**«ДЕСЯТИЭТАЖНЫЙ МНОГОКВАРТИРНЫЙ ЖИЛОЙ ДОМ №48»,  
РАСПОЛОЖЕННЫЙ ПО АДРЕСУ: ЧЕЛЯБИНСКАЯ ОБЛ.,  
СОСНОВСКИЙ РАЙОН, ПРИМЕРНО В 1190 М ПО НАПРАВЛЕНИЮ НА  
СЕВЕРО-ЗАПАД ОТ ОРИЕНТИРА ПОС. ЗАПАДНЫЙ»**

**Раздел 2. Схема планировочной организации земельного участка**

**16-09ВГ-2023-ПЗУ**

Изменение 1 подготовлено в декабре 2023 года. Зарегистрировано в ООО ПСК «Астра» за номером 14-23. Изменение проектной документации разработана на основании замечаний негосударственной экспертизы ООО «Эксперт-Проект».

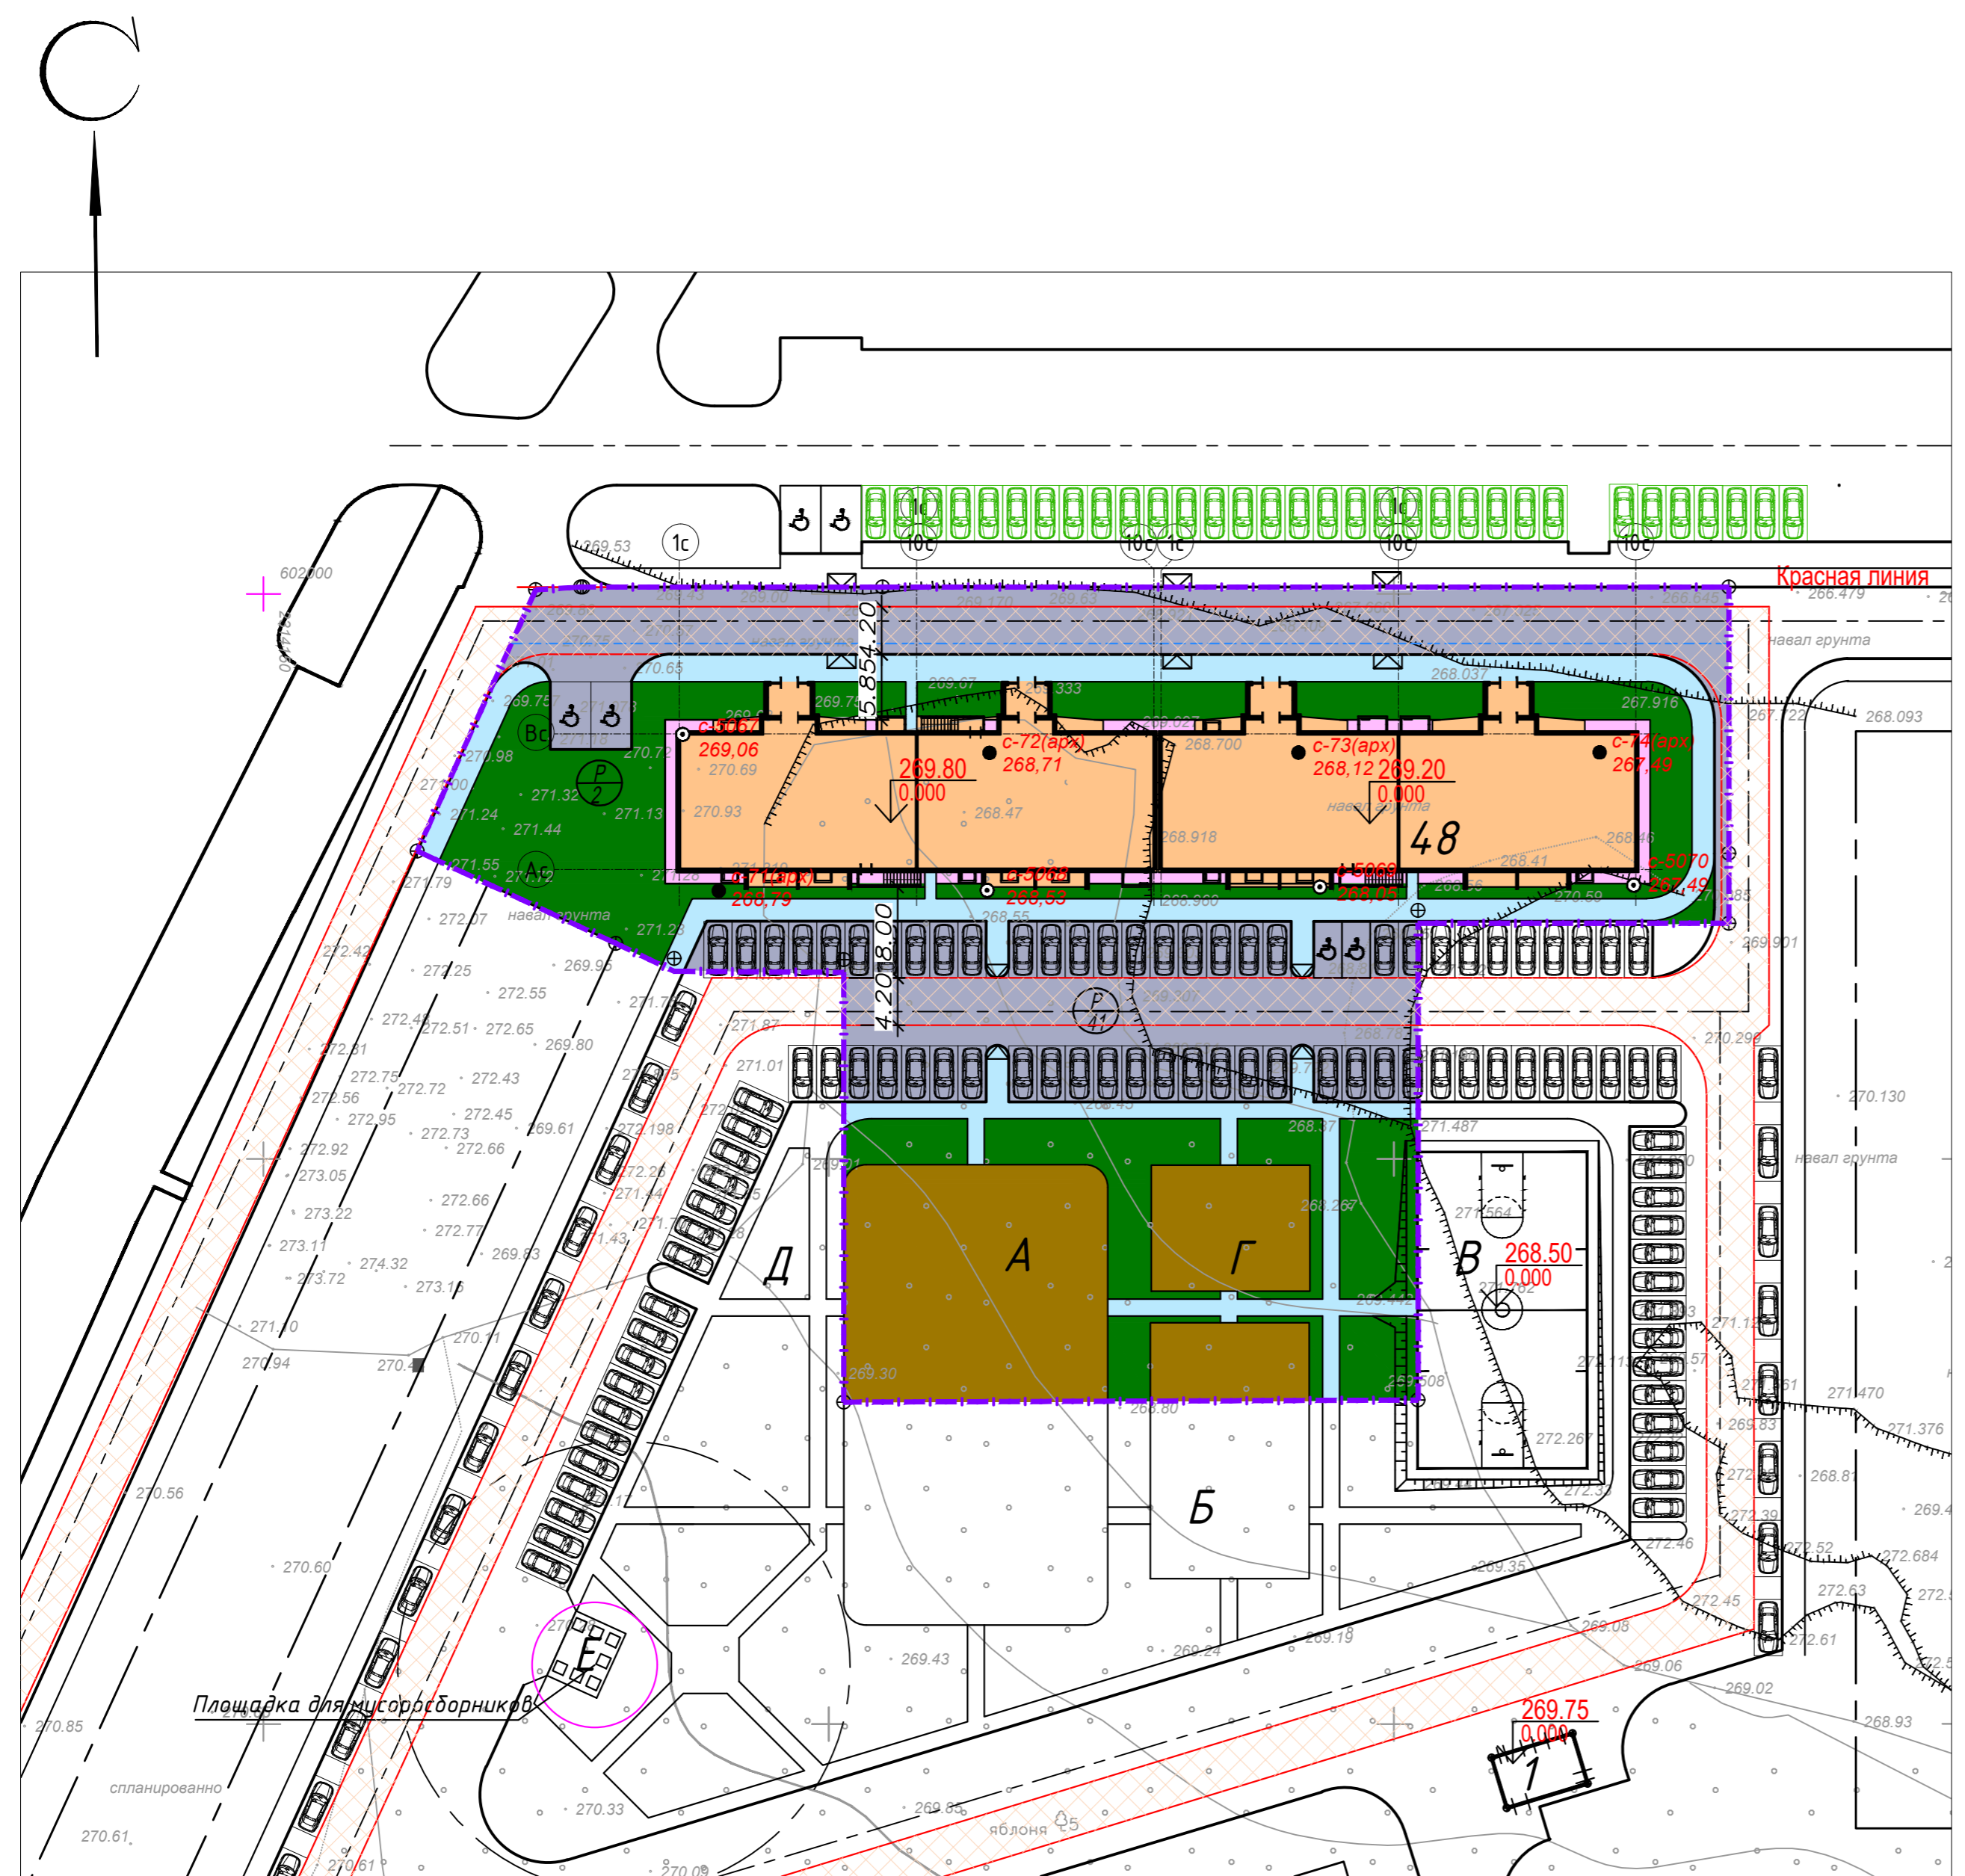
Изм.	Лист	Содержание изменения	Код	Примечание
1		16-09ВГ-2023-СП	4	
	1	Добавить информацию об изменении в разделах.		
		16-09ВГ-2023-ПЗ		
	4,8-10, 12,13	Внести корректировки на основании изменений в разделах ПЗУ, АР, ИОС1, ИОС2, ИОС3, ИОС4, ИОС5, ПБ, ОДИ. Исправить нумерацию.		
		16-09ВГ-2023-ПЗУ.ТЧ		
	1-21	Заменить нумерацию листов. Внести расчет машино-мест для людей с инвалидностью.		
		16-09ВГ-2023-ПЗУ

1.2.4.6	Добавить два машино-места для маломобильных граждан. Откорректировать ТЭП		
		16-09ВГ-2023-АР.ТЧ		
	1, 4, 7, 12	1. Заменить нумерацию листов. 4. Исправить жилую площадь квартир. 7. Оформить ведомость материалов отделки фасадов. 12. Откорректировать перечень нормативных документов.		
		16-09ВГ-2023-АР.ГЧ		
	2, 8.	Исправить жилую площадь в секциях 1-2 и 4-5, на 1 этаже, в квартирах в осях 5с-9с и Ас-Бс		
	15-17,	Добавить маркировку материалов отделки на фасады.		
	24	Добавить расчет инсоляции.

Итого проектом предусмотрено 43 машино-места для временного хранения легковых автомобилей проживающих, в т. ч. 2 специализированных машино-места для МГН размером 5,00 x 2,50 м и 2 машиноместа для инвалидов размером 3.60 x 6.00.
